Informe Consolidado de Solicitud de Aclaraciones, Rectificaciones y/o Ampliaciones Complementario al Estudio de Impacto Ambiental del Proyecto "Parque Fotovoltaico Corinto Solar"

Nombre del Titular : Corinto Solar SpA
Nombre del Representante Legal : Jaime Antonio Solari Saavedra
Dirección : Rosario Norte 100 Of 1401 PS 14 Las Condes

El presente Informe Consolidado de Solicitud de Aclaraciones, Rectificaciones o Ampliaciones al Estudio de Impacto Ambiental del proyecto "Parque Fotovoltaico Corinto Solar", contiene las observaciones generadas en virtud de la revisión de la Adenda.

Figura n°1: Sobreposición de las parcelas de muestreo con los polígonos de las Unidades Vegetacionales Homogéneas en el Lote B8.

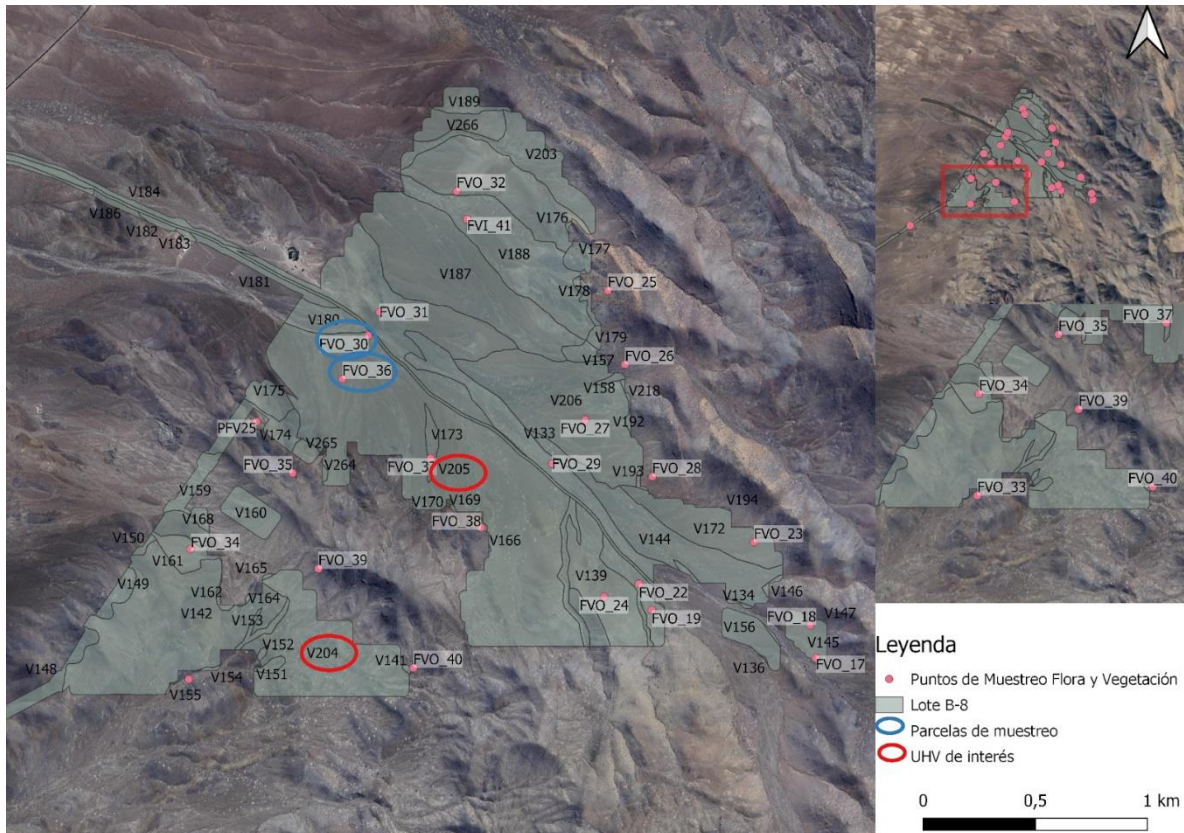
- 3.2 En relación a la respuesta 3.5 de la Adenda, donde el Proponente justifica la categorización del área del polígono ID_COT 282 como zona con vegetación escasa, mostrando en la Tabla 22 de la Adenda, la ID de dos Parcelas de muestreo (FVO-30 y FVO-36), se señala que al localizar estas parcelas en la cartografía, se puede visualizar que estas solo abarcan una parte de la ID_COT 282, encontrándose ambas parcelas señaladas a menos de 200 metros de distancia, no obstante, la COT 282 tiene una superficie de 76,29 ha, por lo que, las parcelas señaladas no son representativas del área que se está evaluando. Por otro lado, en relación a la cartografía entregada en la Actualización de la Línea de base de flora y vegetación de la Adenda, se pudo identificar que el polígono ID_COT 282 del EIA previamente mencionado, se dividió en UHV-204 de 16,14 ha y la UHV-205 de 56,33 ha, ambas clasificadas en la cartografía como "Zonas de vegetación escasa", no obstante, la UHV 204 no cuenta con ninguna parcela de muestreo (EIA y Adenda). Además, el Proponente tampoco presenta análisis geoespaciales, tales como anomalía de NDVI en períodos de primavera 2022 para aquellas UVH que identifica como "zonas de vegetación escasa" a modo de corroborar los resultados de su COT. Al no contar con un muestreo estadísticamente validado para la identificación de flora y vegetación en el AI y al no tener el track del microruteo realizado (solo las especies en categoría de conservación visualizadas en el anexo 12 de la Adenda), se imposibilita realizar una adecuada evaluación de los impactos ambientales y de su cuantificación, siendo de extrema relevancia que el Proponente levante información previamente validada con la finalidad de no cometer los dos tipos de errores estadísticos (non-sampling errors y sampling errors), para su correcta evaluación posterior, y la no subestimación de los impactos ambientales generados a los ecosistemas terrestres.
